原発本第306号
令和3年2月19日

住 所 福岡市中央区渡辺通二丁目1番82号
申請者名 九州電力株式会社
代表者氏名 代表取締役 社長執行役員 池辺和弘

平成31年1月22日付け原発本第267号をもちまして申請（令和2年9月4日付け原発本第158号で一部補正）いたしました玄海原子力発電所の発電用原子炉設置変更許可申請書（3号及び4号発電用原子炉施設の変更）を下記のとおり一部補正いたします。

玄海原子力発電所の発電用原子炉設置変更許可申請書（3号及び4号発電用原子炉施設の変更）を別添のとおり一部補正する。

第 7.3.5.1 図 地質水平断面図 (EL. -15m)

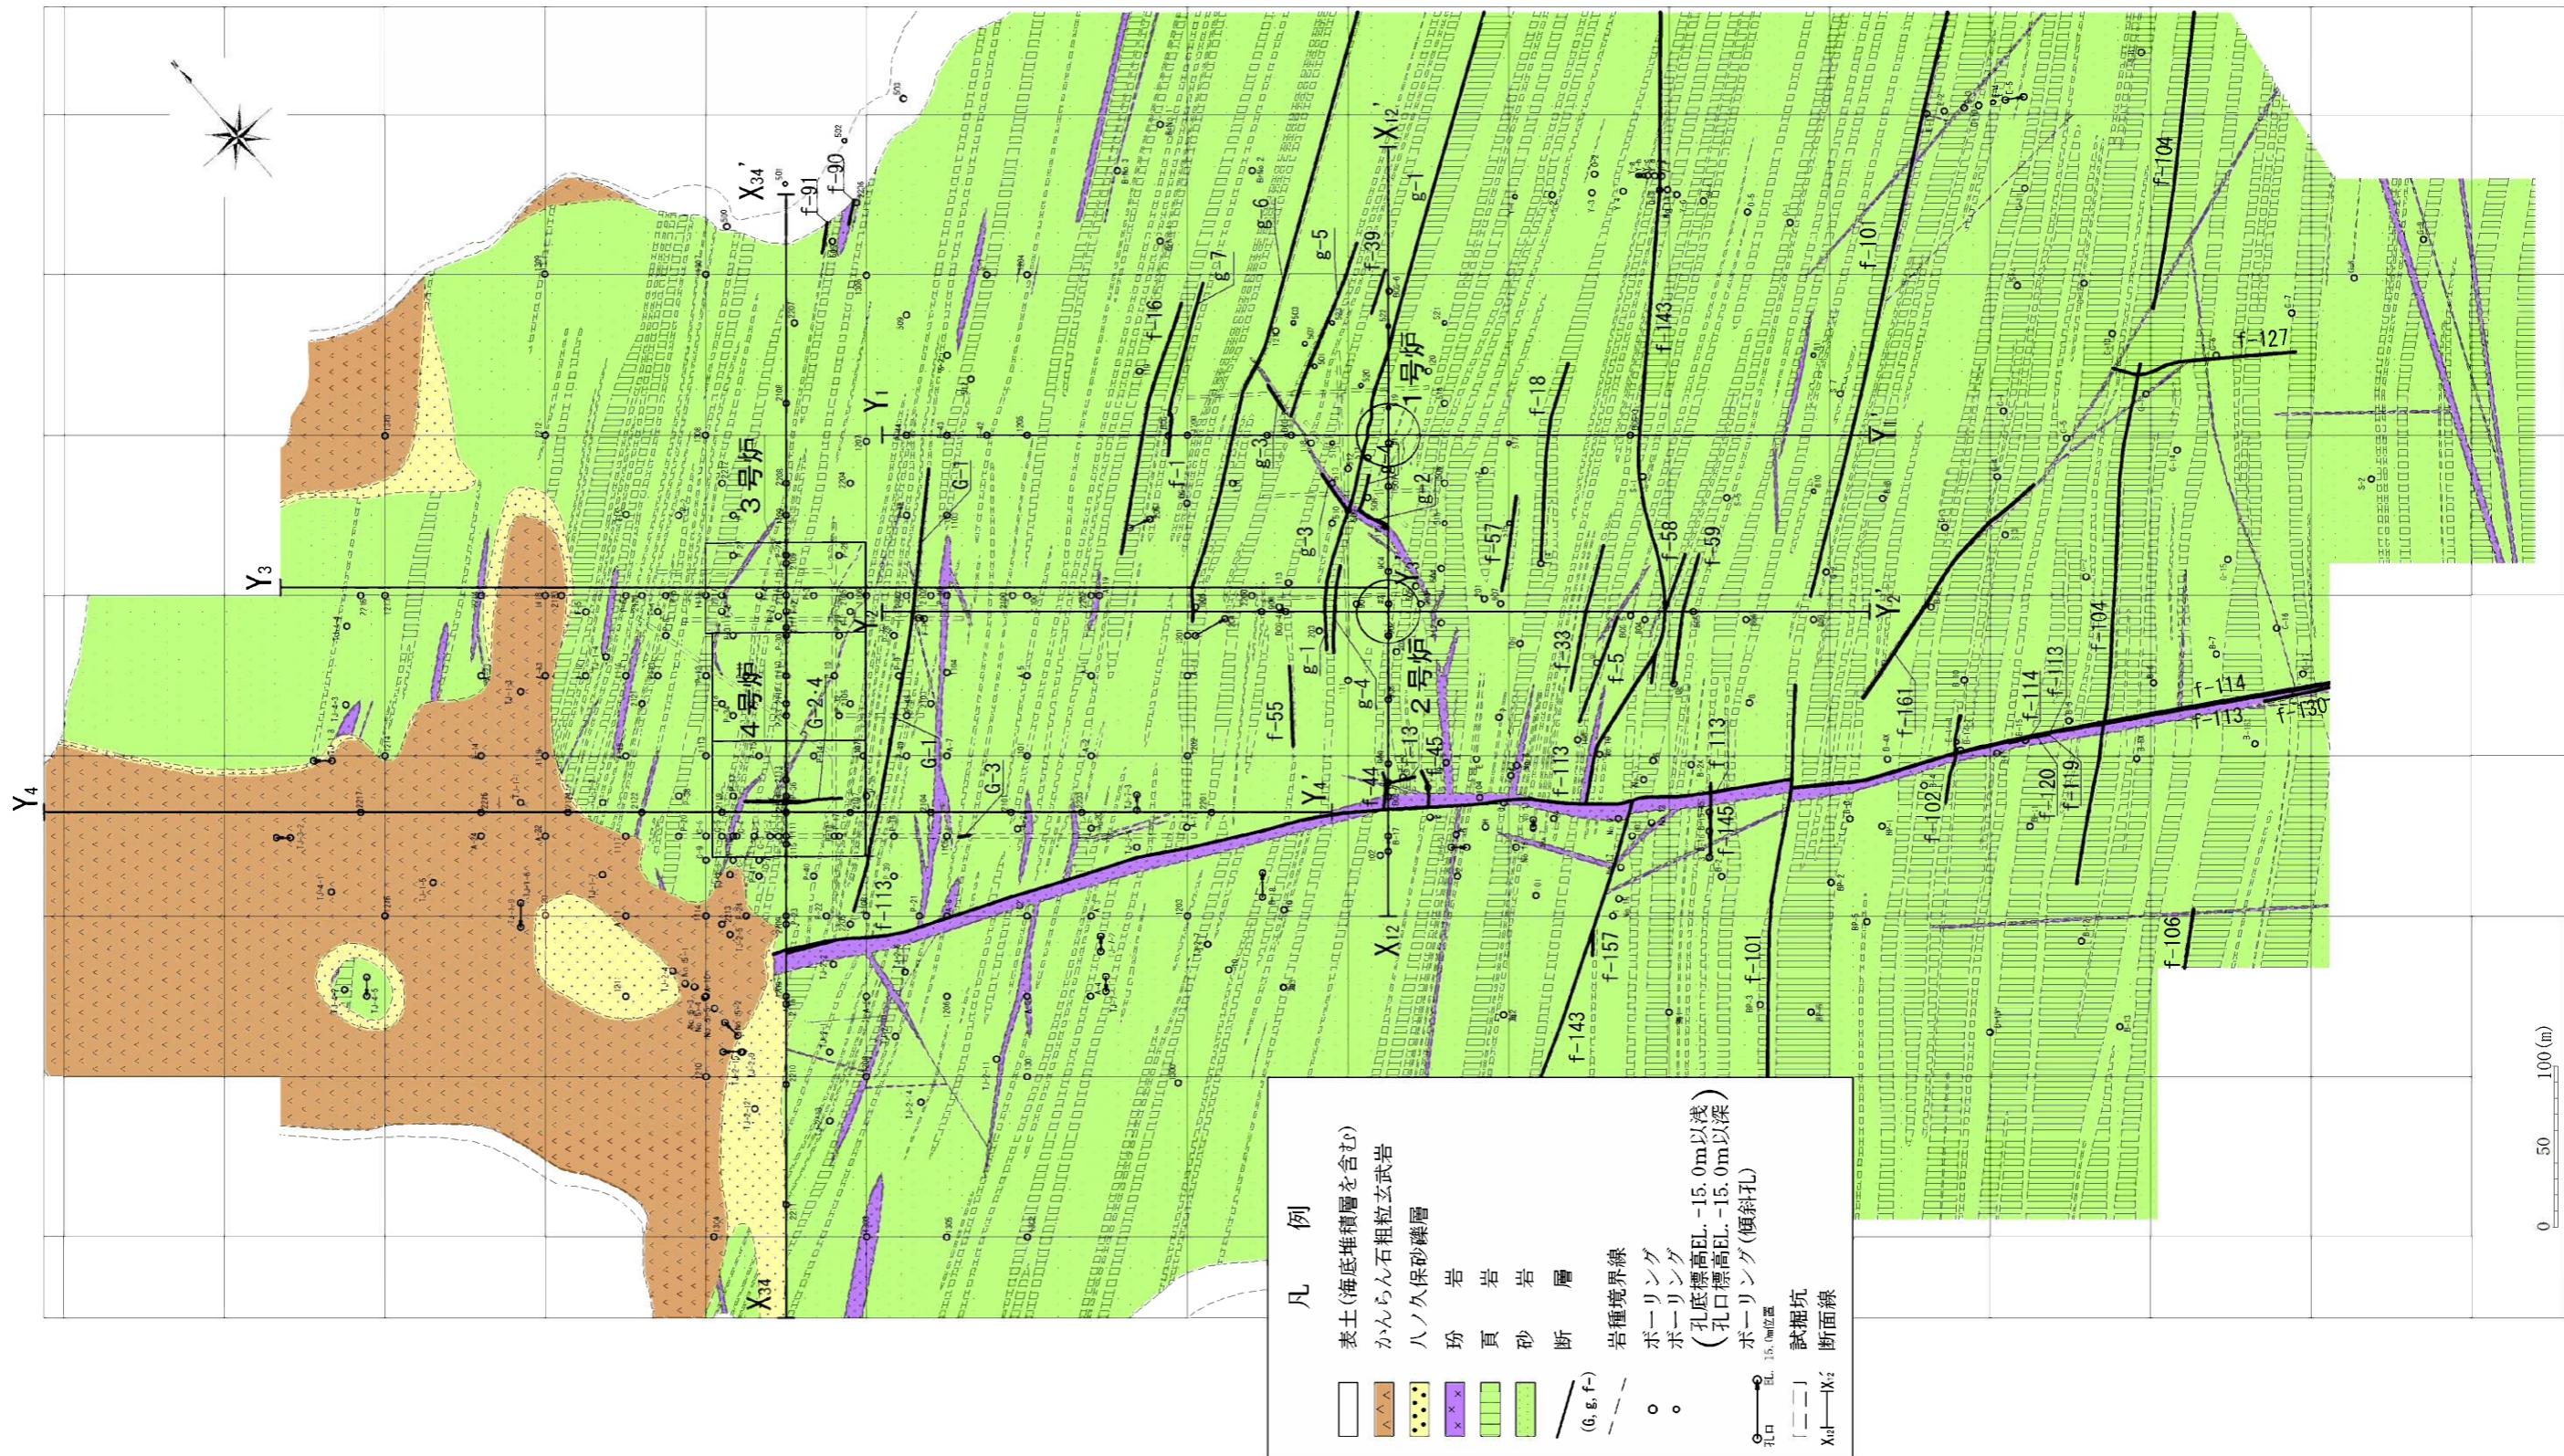
頁	行	補 正 前	補 正 後
	6—目—1 ～ 6—目—11	(記載変更)	別紙1に変更する。
	6(3)—7—3—1 ～ 6(3)—7—3—15	(記載変更)	別紙2に変更する。
	6(3)—7—3—17 ～ 6(3)—7—3—18	(記載変更)	別紙3に変更する。
	6(3)—7—3—25	第7.3.5.1図 地質水平断面図 (EL. -15m)	別紙4に変更する。
	6(3)—7—3—33	第7.3.5.9図 水平岩盤分類図 (EL. -15m)	別紙5に変更する。
	6(3)—7—3—40	第7.3.5.16図 敷地内の断層と評価対象施設との位置関係図	別紙6に変更する。
	6(3)—7—6—1 ～ 6(3)—7—6—10	(記載変更)	別紙7に変更する。
	6(3)—7—6—13 ～ 6(3)—7—6—19	(記載変更)	別紙8に変更する。
